НШЕК.35-05

Изменяемые узлы электрической принципиальной схемы:
001.10.4.05.00 АЭЗ

ООО "НЕЙРОН"

НШЕК.33-05							
						Лист 1	Листов
Изм.	Лист	N° докум.	Подп.	Дата	Изменяемые узлы электрической принципиальной схемы: 427.10.4.12.00 ЭЗ	ООО "НЕЙРОН"	
Разраб.	Лукашин						
Согл.	Косов						
Утв.	Курдюмов

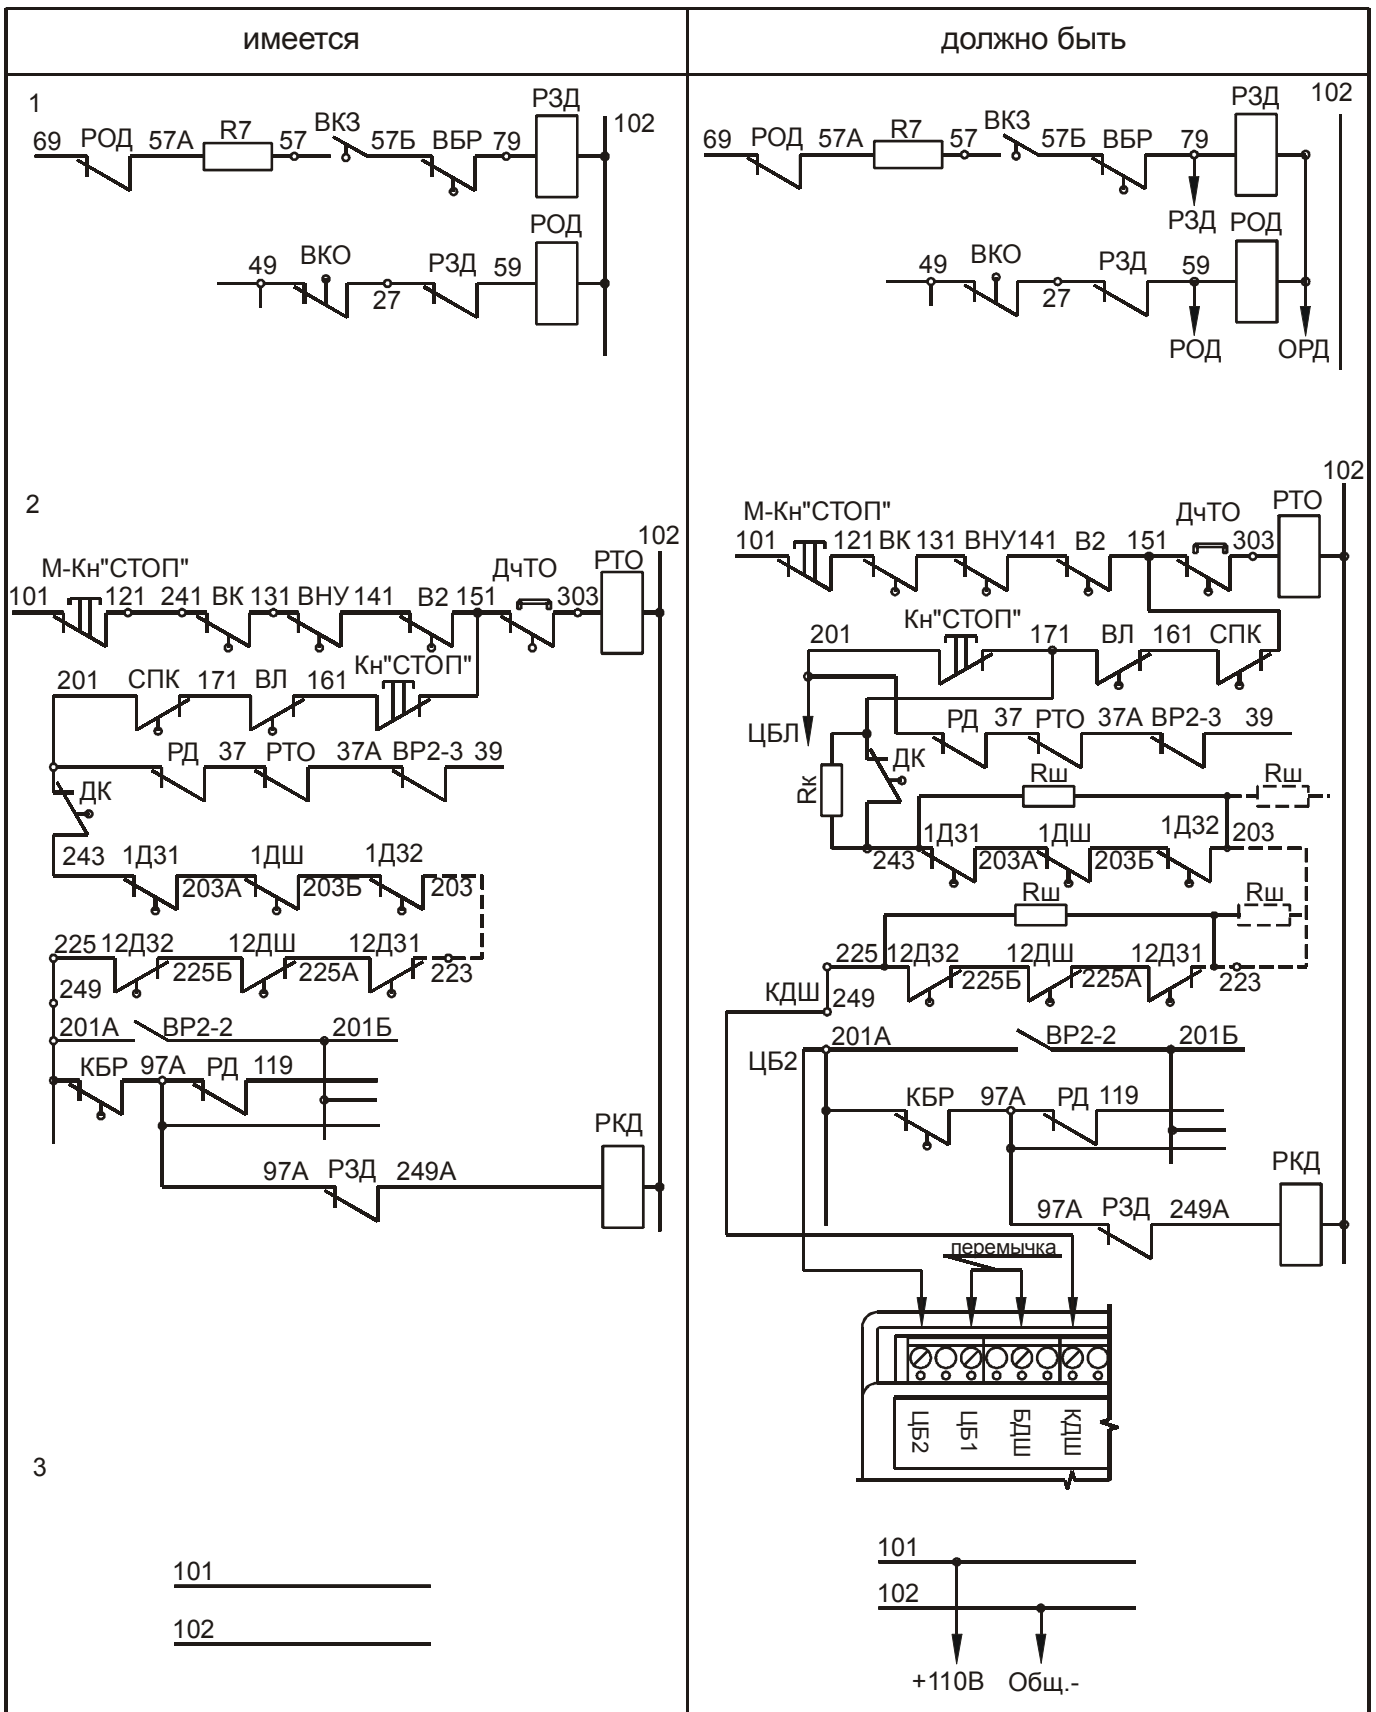
Изменения п.2. Резистор $R_{ш}=30,1\text{к}\Omega\pm 2\%$ устанавливается в клеммной коробке каждого этажа. $R_{к}=51\text{к}\Omega\pm 2\%$ устанавливается в выключателе ДК.

На кабине производится перекоммутация электрических контактов СПК и Кн "СТОП" согласно принципиальной схемы.

НШЕК.15-02

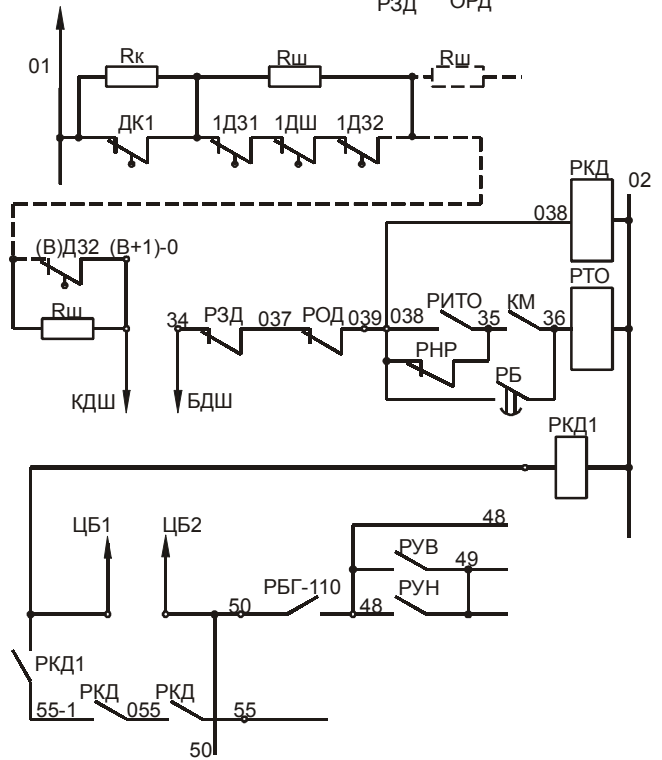
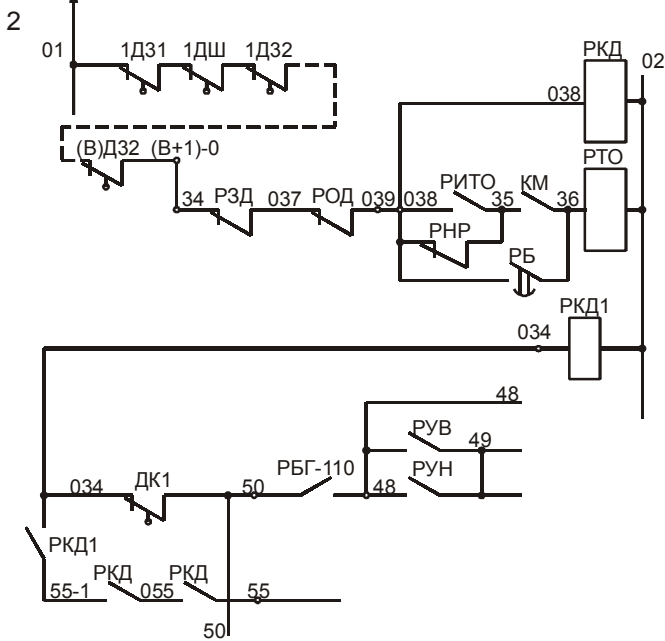
Изменения п.2. Резистор $R_{ш}=30,1\text{кОм}\pm 2\%$ устанавливается в клеммной коробке каждого этажа. $R_k=51\text{кОм}\pm 2\%$ устанавливается в выключателе ДК1.
Провод 034 в подвесном кабеле использовать для подключения ДК1 к блокировочным контактам дверей шахты.

НШЕК.37-06

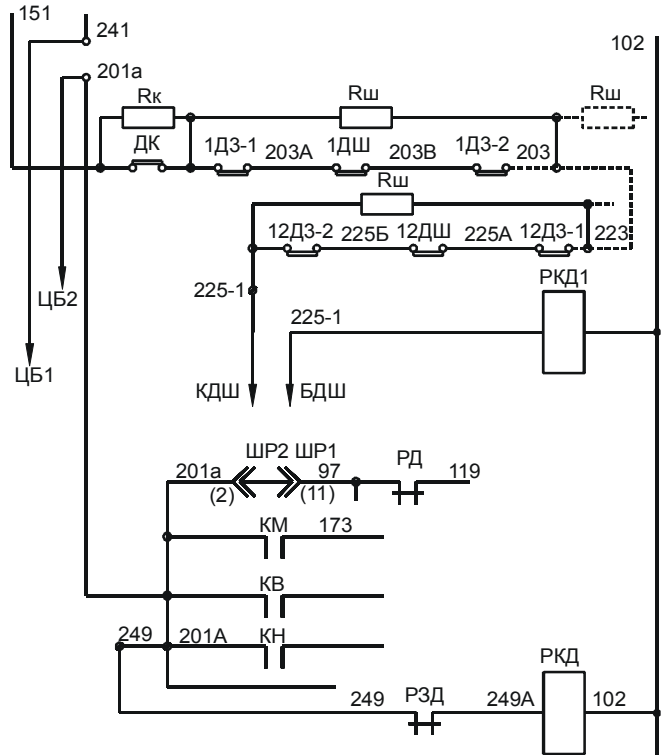
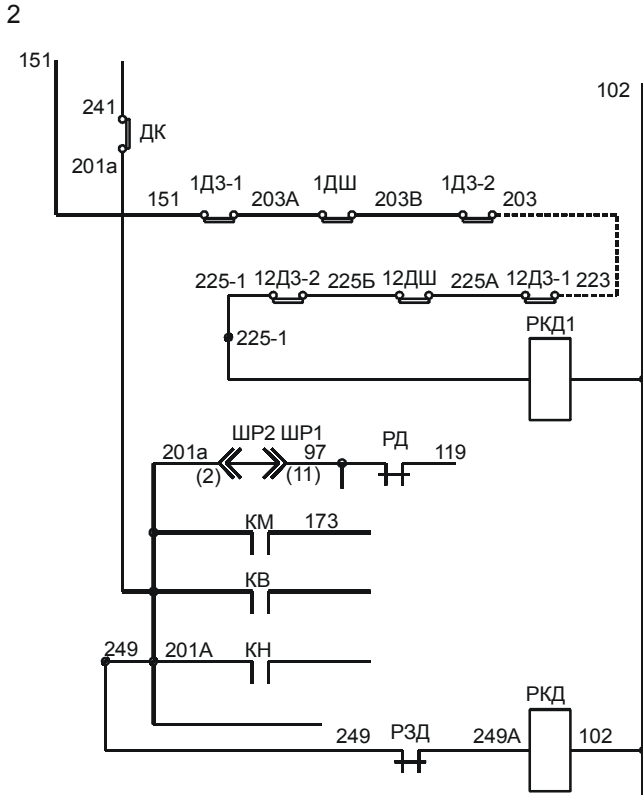
Изменения п.2. Резистор Rш=30,1кОм±2% устанавливается в клеммной коробке каждого этажа. Rк=51кОм±2% устанавливается в выключателе ДК.
